1.1 CONCEPTO TÉCNICO No. CT:	**5586**
1.2 ÁREA:	TÉCNICA Y DE GESTIÓN
1.3 COORDINACIÓN:	INVESTIGACIÓN Y DESARROLLO
1.4 REFERENCIA CRUZADA RADICADO FOPAE:	2009ER8367
1.5 RESPUESTA OFICIAL No.	RO-37234

2.1 SOLICITANTE:	CURADURÍA URBANA No. 4
2.2 PROYECTO:	CAJA DE LA VIVIENDA POPULAR
2.3 LOCALIDAD:	4. SAN CRISTÓBAL
2.4 UPZ:	51. LOS LIBERTADORES
2.5 BARRIO O SECTOR CATASTRAL:	NUEVA DELHI
2.6 DIRECCIÓN:	CARRERA 13 ESTE No. 60C – 04 SUR
2.7 CHIP:	AAA0004ZFFT
2.8 MANZANA CATASTRAL:	33
2.9 PREDIO CATASTRAL:	10
2.10 ÁREA (m^2):	72
2.11 FECHA DE VISITA:	JULIO 14 DE 2009

***Figura No. 1**. Localización general del predio de la Carrera 13 Este No. 60C - 04 Sur, en el Plano Normativo de Amenaza por Remoción en Masa del POT (Decreto 190 de 2004).*

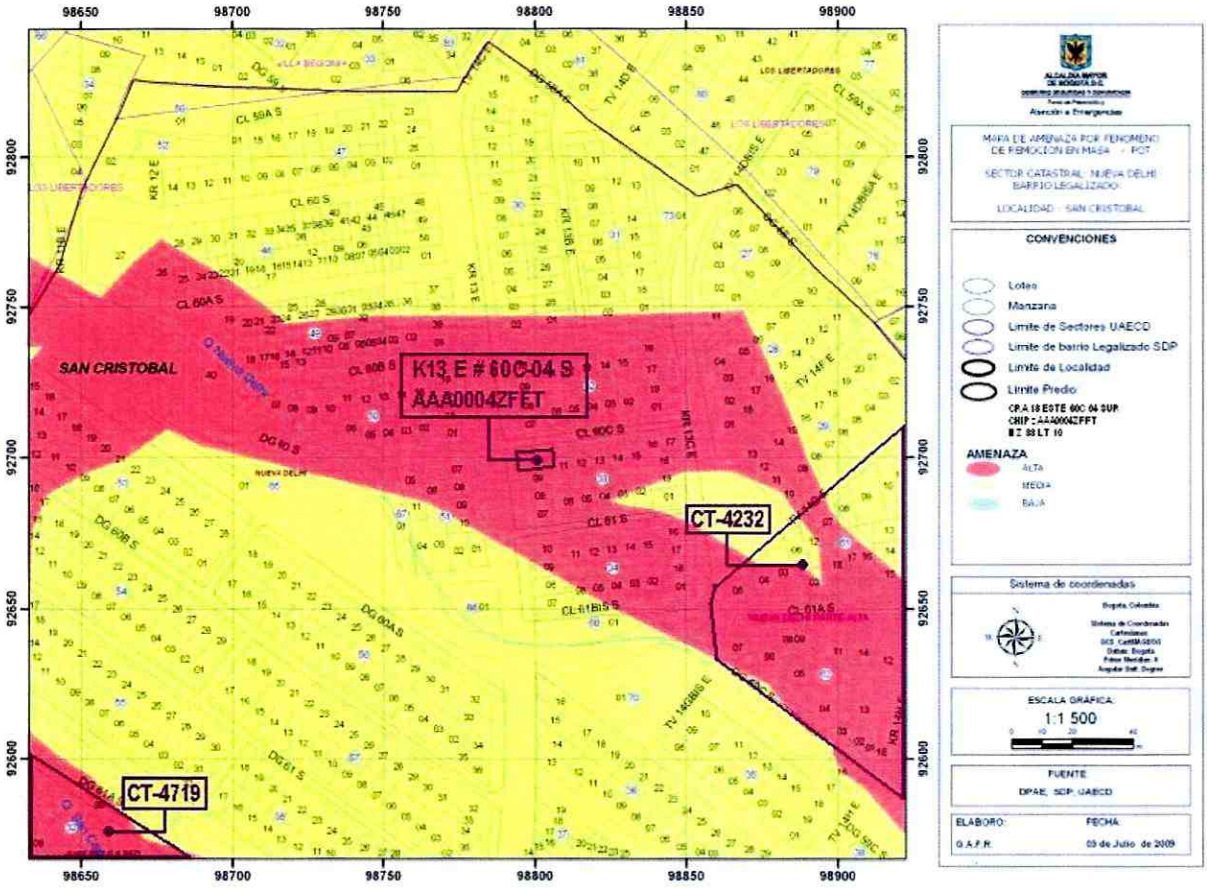
Conforme con el plano normativo de "Amenaza por Remoción en Masa" del POT, el sector donde se localiza el predio de la Carrera 13 Este No. 60C - 04 Sur de la Localidad de San Cristóbal, se encuentra en una zona de AMENAZA ALTA por procesos de remoción en masa (Figura No. 1).

Fotografía No. 1: Vista sobre la Calle 60C Sur hacia el oriente.

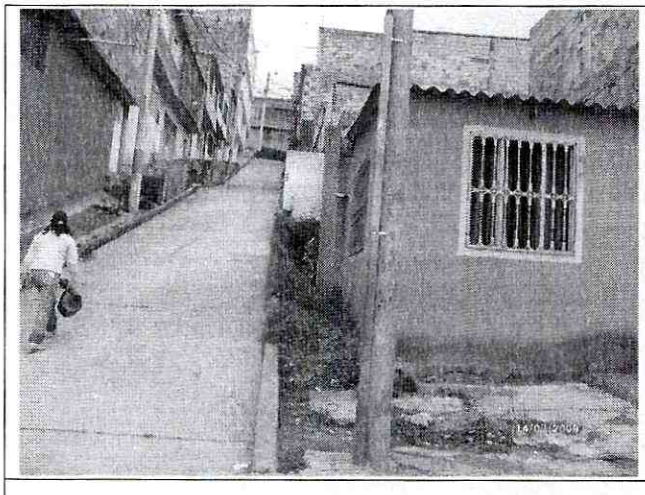
La zona donde se busca desarrollar el proyecto presenta actualmente un uso de suelo urbano con edificaciones de tipo residencial. Corresponde con un sector consolidado con densidad de construcción alta, contando con vías pavimentadas (Fotografía No. 1). Asimismo el sector cuenta con sistemas de recolección de aguas lluvias y aguas residuales. En la zona se encuentran edificaciones de hasta dos (2) pisos de altura, en un terreno con pendiente media.

En el momento de la visita, el predio se encuentra ocupado por una construcción de un (1) nivel construida en mampostería simple (Fotografía No. 2). No se evidenciaron condiciones o elementos que permitan inferir la presencia de procesos de inestabilidad geotécnica activos en el área del proyecto o sus zonas aledañas.
